泊発電所(1、2号炉)

過 去 の 地 震

昭和58年5月25日

原子力発電安全審査課

第5図 後志の地震の震度分布図

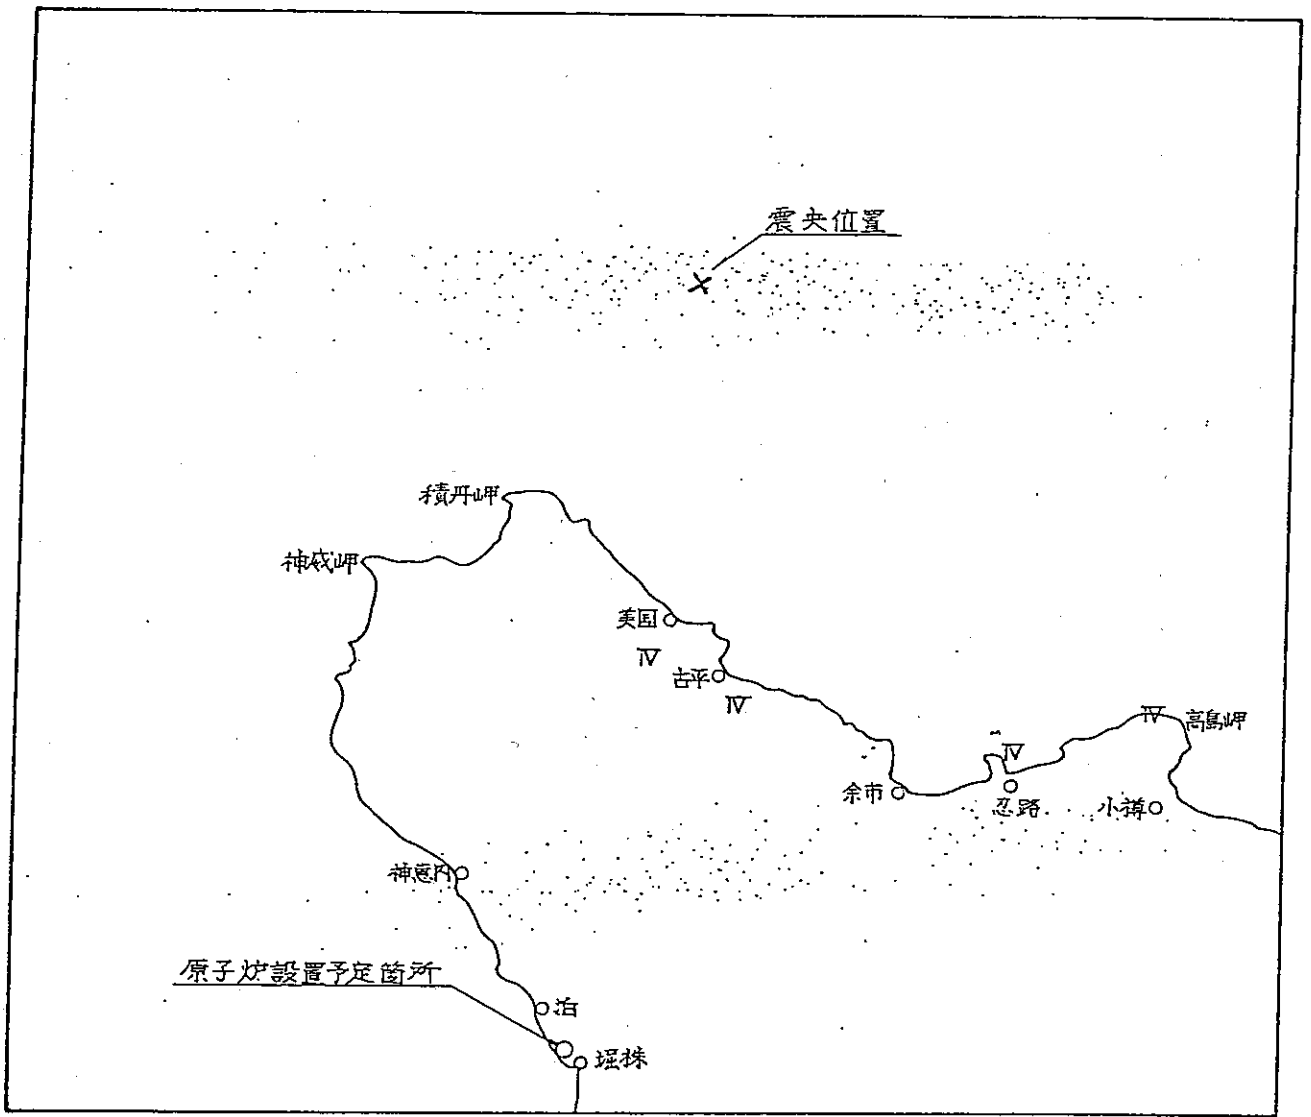
後志の地震による被害記録は「大日本地震史料」にまとめられている。「大日本地震史料」に記載されている被害状況から各地の震度を推定すると第5図のようになる。

「宇佐美カタログ(1979)」の震央位置と上記による各地の震度の関係を見ると、震央位置を囲むように震度IVの地域があることから、震央位置はエネルギー放出中心にほぼ一致すると推定される。

また、各地の震度から推定した地震規模は $M=6.9$ となることから、「宇佐美カタログ(1979)」通りとする。

図1 神威岬沖の地震、留萌西方沖の地震の
推定波源域及び余震分布

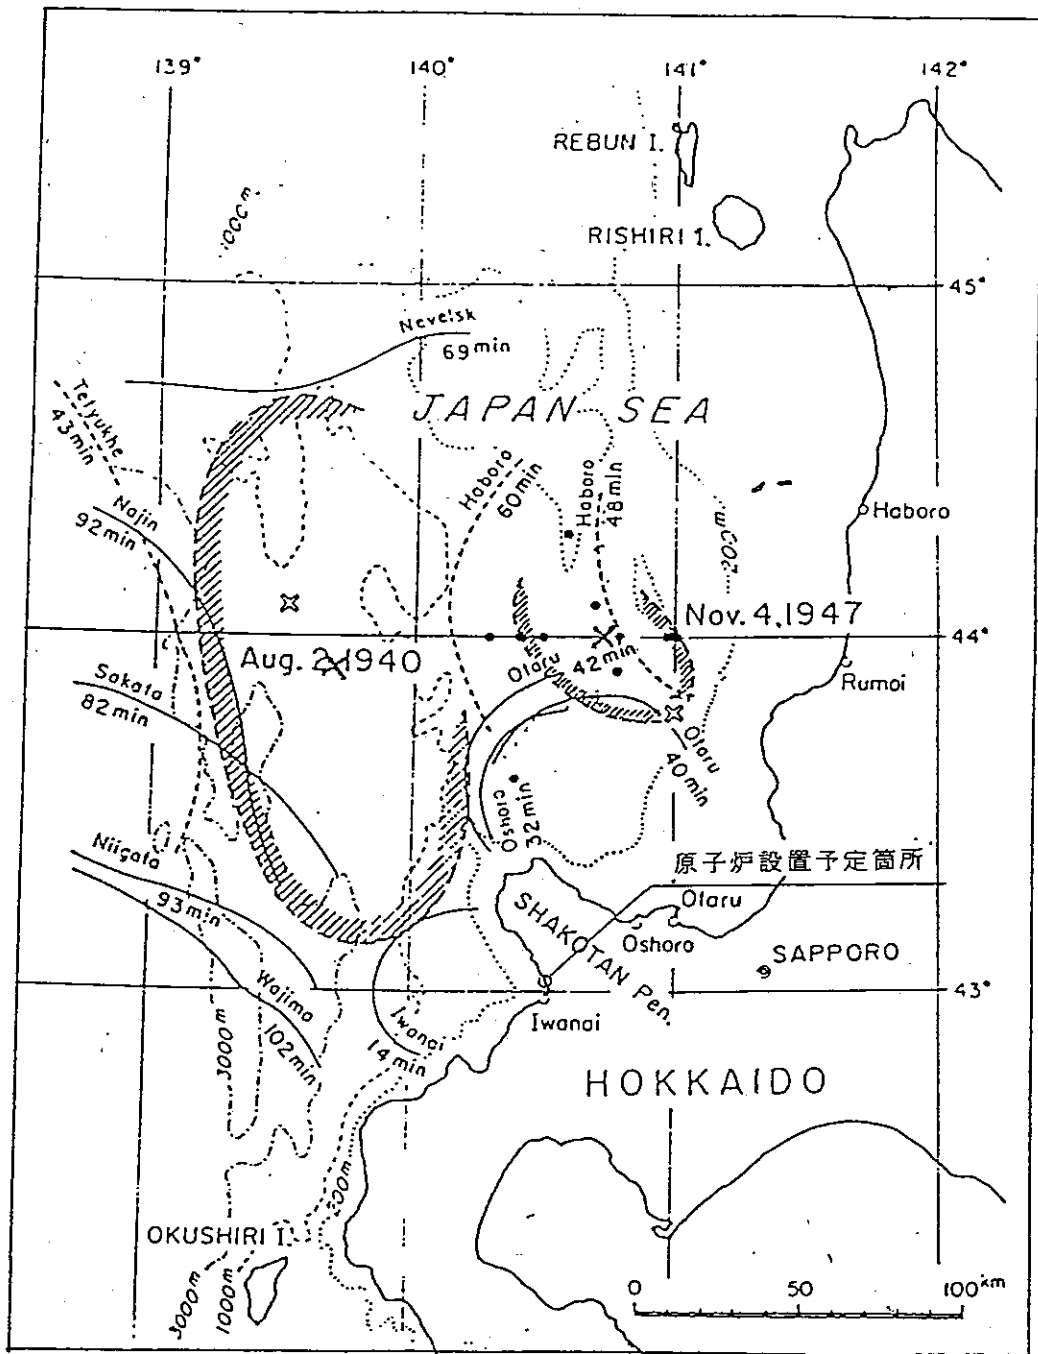
器械観測により定められた震源は、断層面で破壊が始まった点であり、必ずしもエネルギー放出中心と一致しな^らず。本地震による余震はすべて震央位置、 M が不明の無感地震で余震域は確定して^なら^ない。余震域に対応するものとして津波の波源域が考えられ、第7図に示す羽鳥⁽⁹⁾による波源域もエネルギー放出域とみなすとエネルギー放出中心は本震の震央より敷地に約55km 近づくが本地震の震央距離は144km と遠いため、両者の差による影響は小さい。

本地震の余震分布と羽鳥による津波の波源域を第7図に示す。これによれば、余震域と波源域は良く一致しており、その中心をエネルギー放出中心とすると本震の震央とは一致せず敷地から遠くなり、本震の震央位置で評価することは安全側となる。

以上のことから、気象庁発表の値、すなわち「宇佐美カタログ(1979)」通りとする。

以上のことから、気象庁発表の値、すなわち「宇佐美カタログ (1979)」通りとする。

第9図 1905年神威岬沖地震の震央地及び震度分布 震央位置は「気象庁カタログ」による。

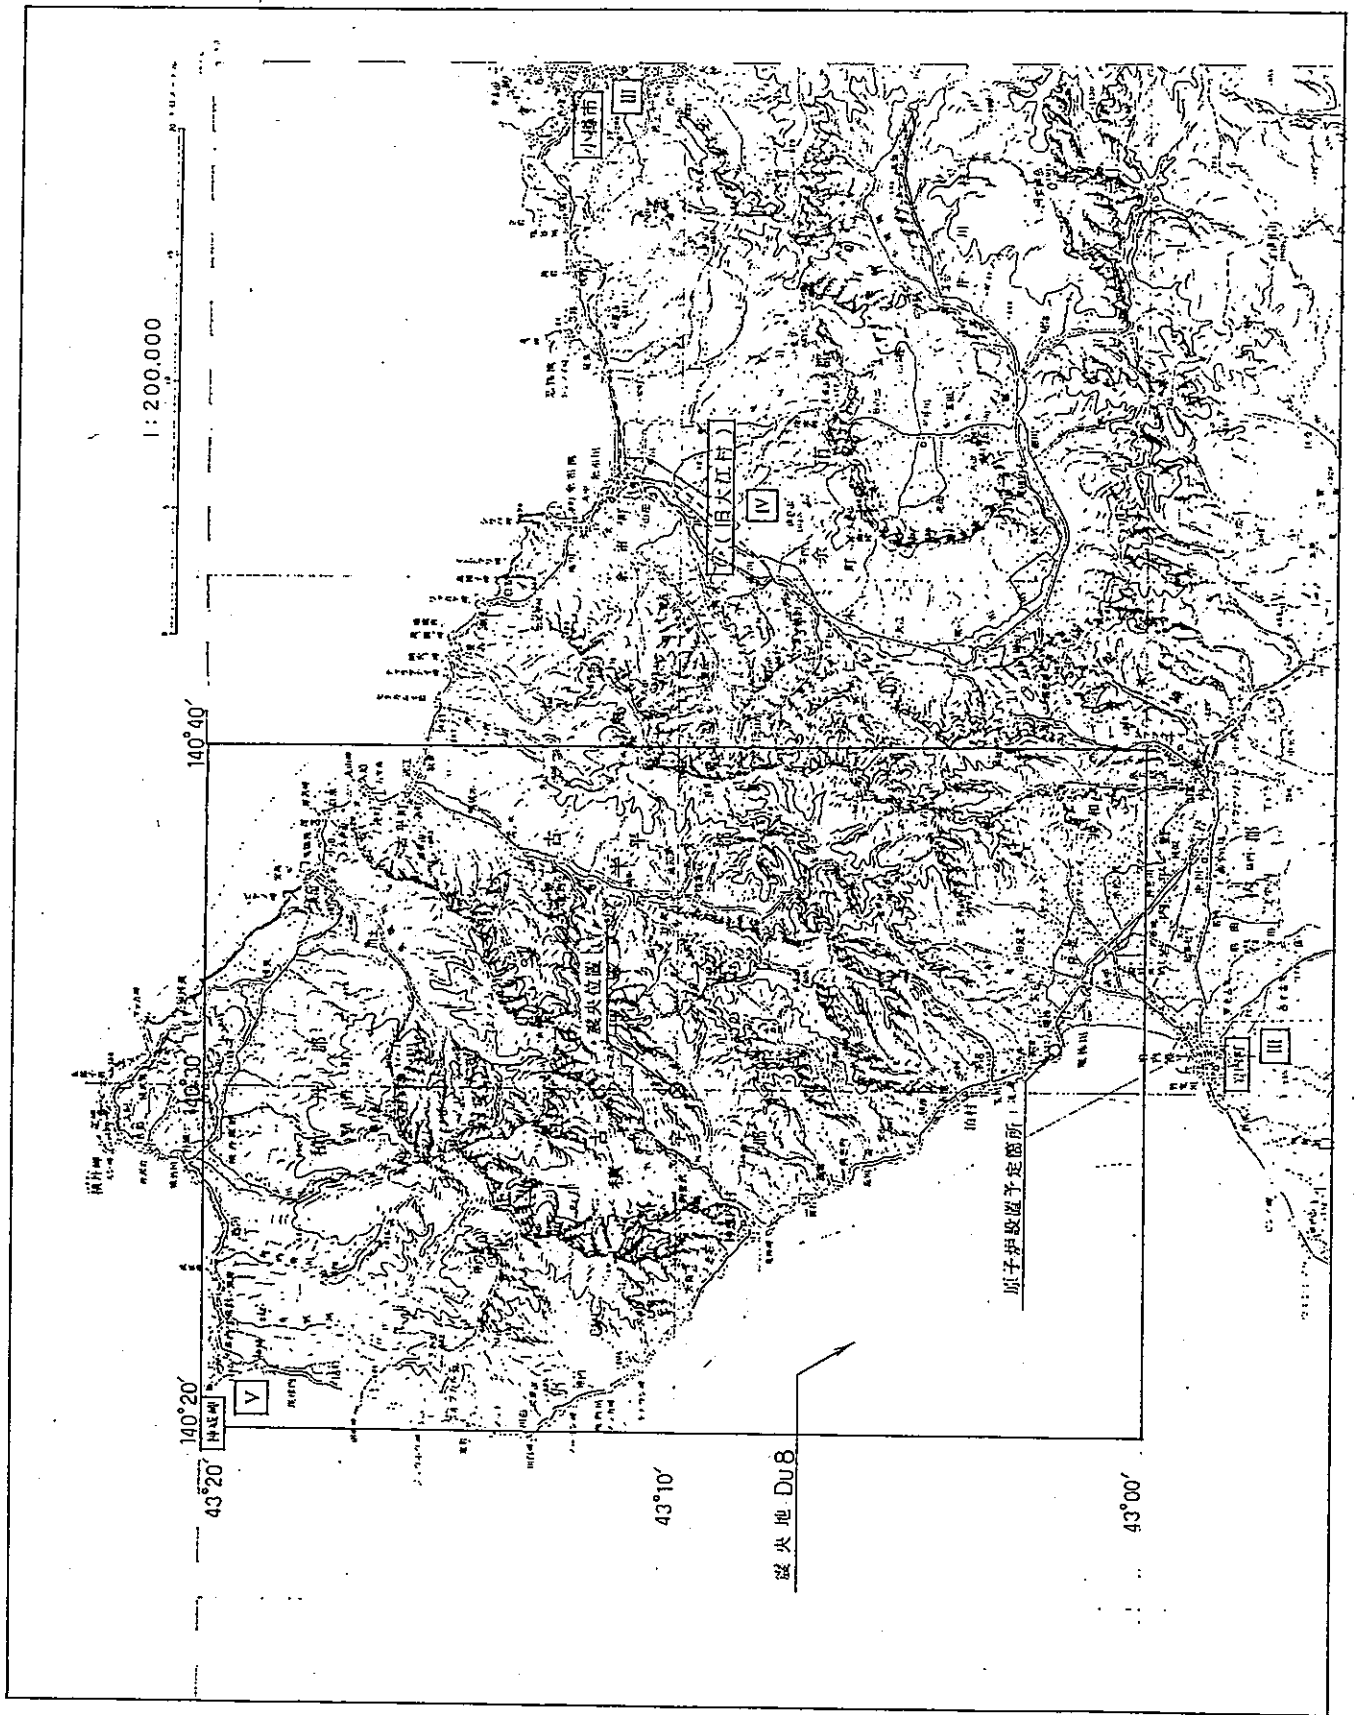
震央地と周辺各地の震度を示した第9図、第10図によれば、震央地が、神威岬沖とあるにもかかわらず「気象庁カタログ」の震央位置は内陸に位置している。

震央地Du8は、 $140^{\circ}\text{E} \sim 141^{\circ}\text{E}$ 、 $43^{\circ}\text{N} \sim 44^{\circ}\text{N}$ の範囲を9分割した内の一部で第9図に示される範囲であり、震央地神威岬沖の名称は、震央地Du8の領域で神威岬(灯台)での震度が5と最大であることによるとのと推定される。

「気象庁カタログ」の震央位置 ($140^{\circ}30'E$, $43^{\circ}10'N$) は、当時の決定方法に従い震央地 Du 8 の領域の中心を震央位置としている。(第9図参照)

第9図に示したように、各地の震度からみると妥当な位置とは思われないが、各種資料をまとめた第17表の発震時、方向、振幅等及び水沢の地震記象などにみられるように、当時の精度では、その震央を確定することは困難である。

従って、1905年神威岬沖の地震の震央位置は、「気象庁カタログ」により $140^\circ 30'E$ $43^\circ 10'N$ 、 M は上限値である 5.8 として評価する。

第25図 応答スペクトル

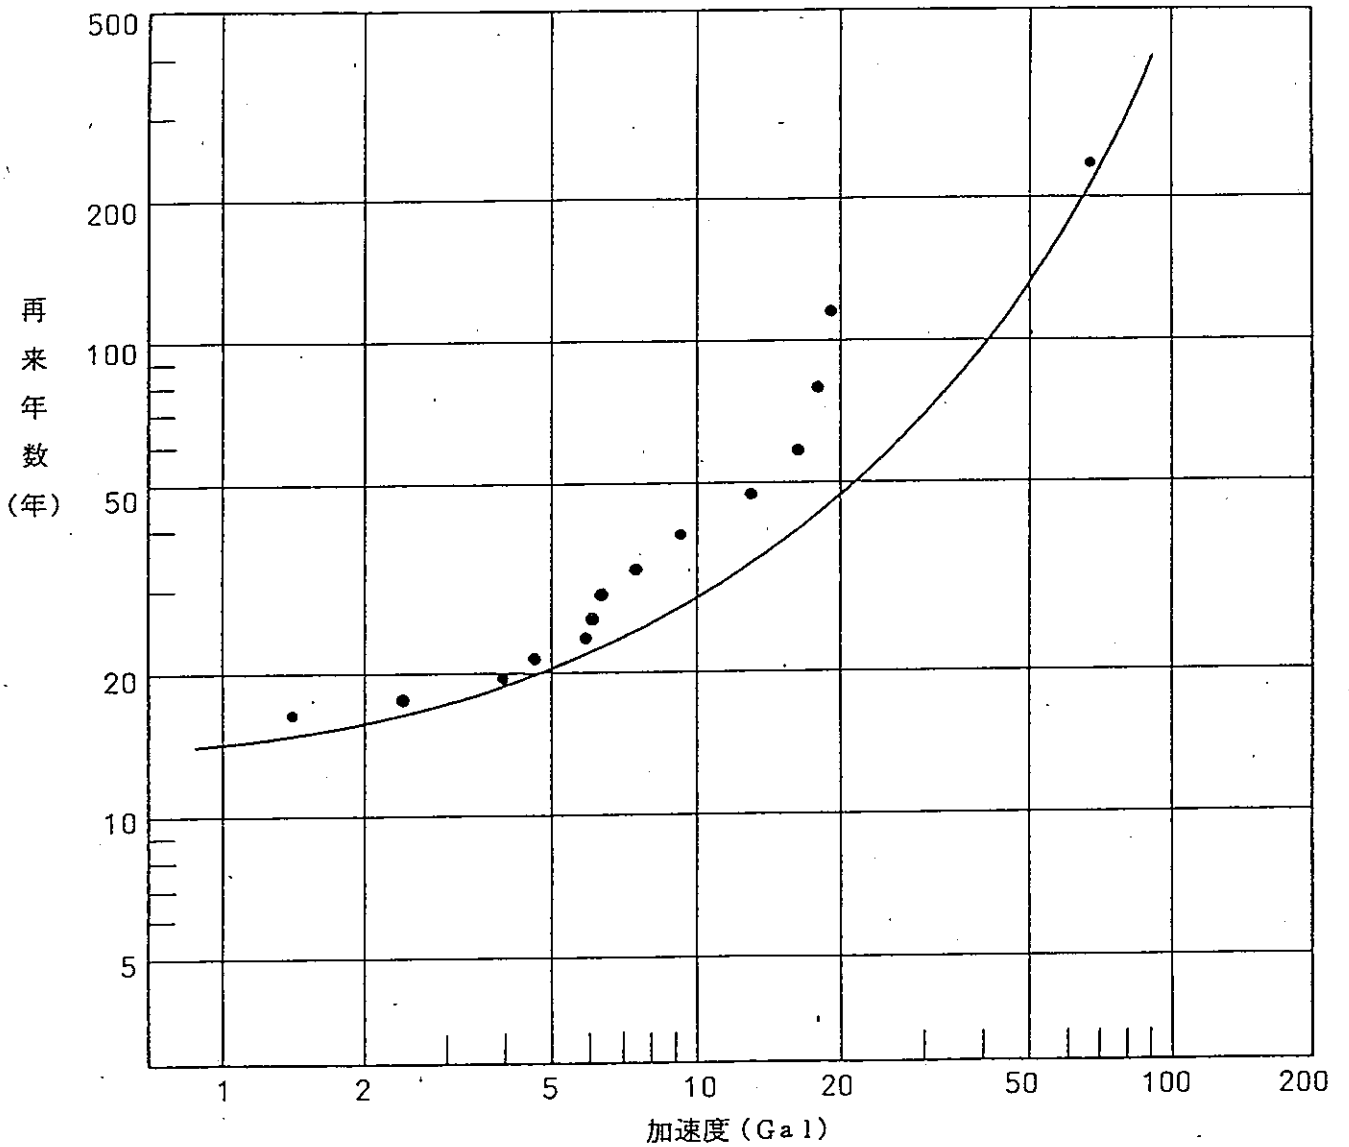
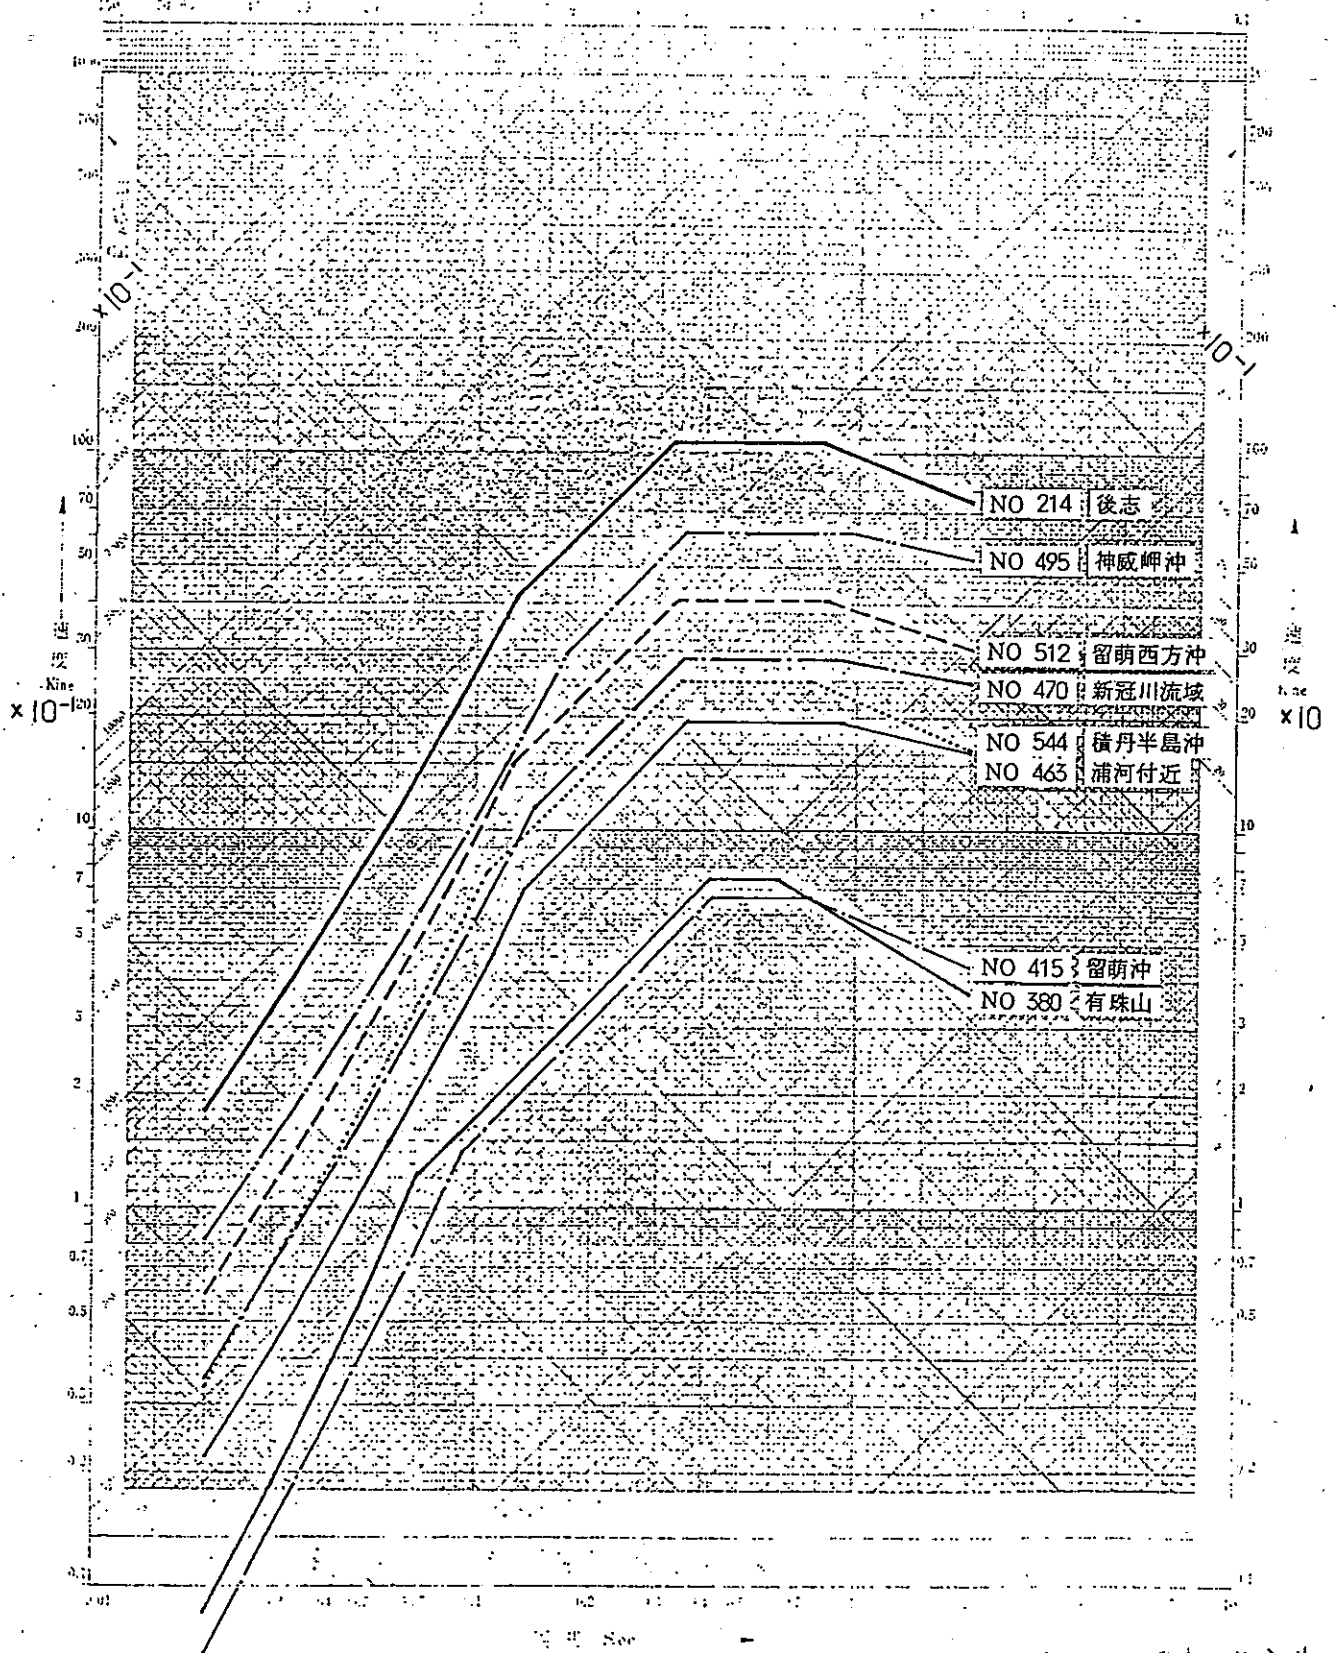
第22表の速度振幅、加速度振幅を基に敷地での統計的期待値を計算した結果を第23図及び第24図に示すが、「宇佐美カタログ(1979)」の地震データを基にした期待値曲線に包絡されている。

つぎに、「宇津カタログ(改訂版)」と「地震月報別冊第6号」に基づく7個の地震の応答スペクトルと、添付書類の「過去の地震」において、設計用最強地震として考慮されている後志の地震($No214$ 、 $M=6.9$ 、 $\Delta=52$ km)の応答スペクトルとの比較を第25図に示す。これによれば、上記7個の地震は後志の地震に全て包絡されている。
